## **Rapport de l'Inspection des installations classées**

Visite d'inspection du 13/10/2025

**Séché Eco Industries**

Le présent rapport rend compte de l'inspection réalisée le 13/10/2025 dans l'établissement Séché Eco Industries implanté Lieux-dits « La Reissière » et « La Pierre Brune » 86150 Le Vigeant. Cette partie « Contexte et constats » est publiée sur le site internet Géorisques (<https://www.georisques.gouv.fr/>).

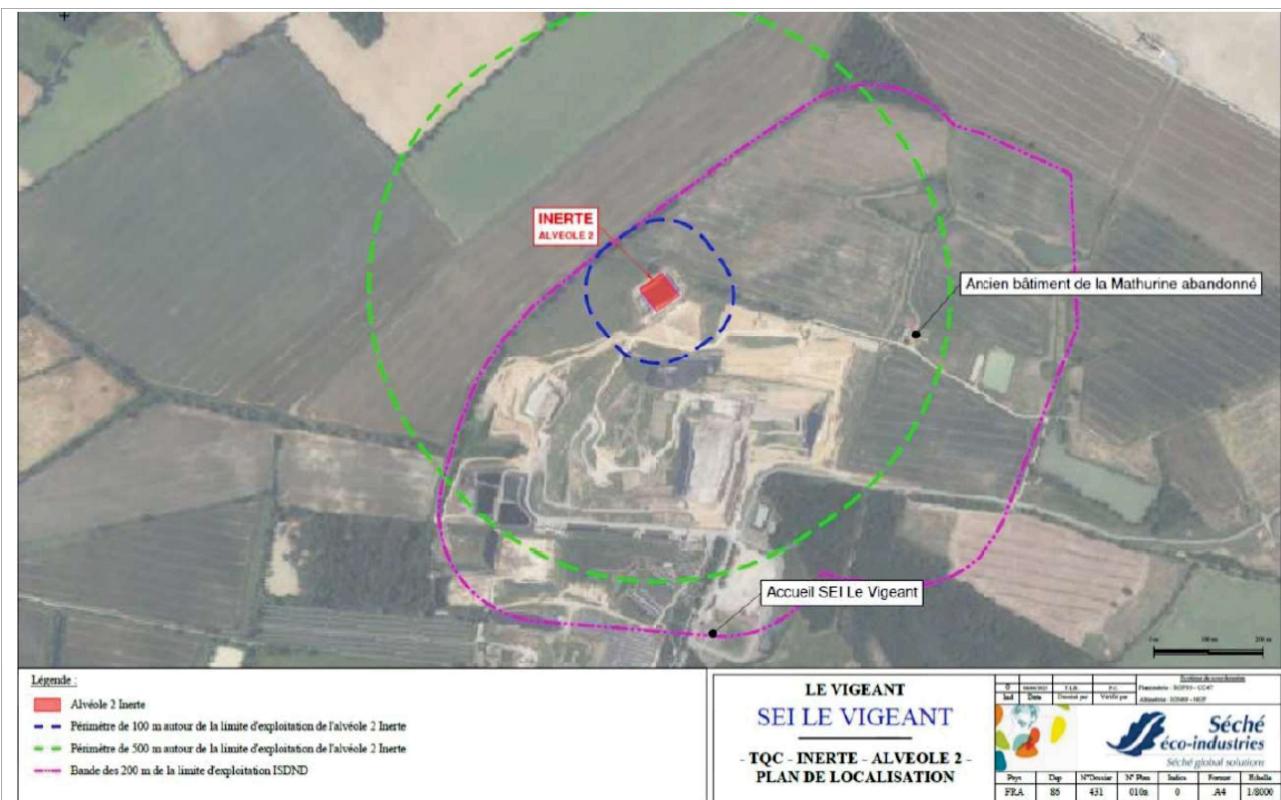
Au jour de l'inspection, près de 1200 tonnes de déchets de plâtres ont été enfouies dans le casier ad hoc. Ces déchets proviennent des départements suivants : 16, 17, 37 et 86. Les départements précités sont conformes à ceux listés dans la zone de chalandise de l'APC supra.
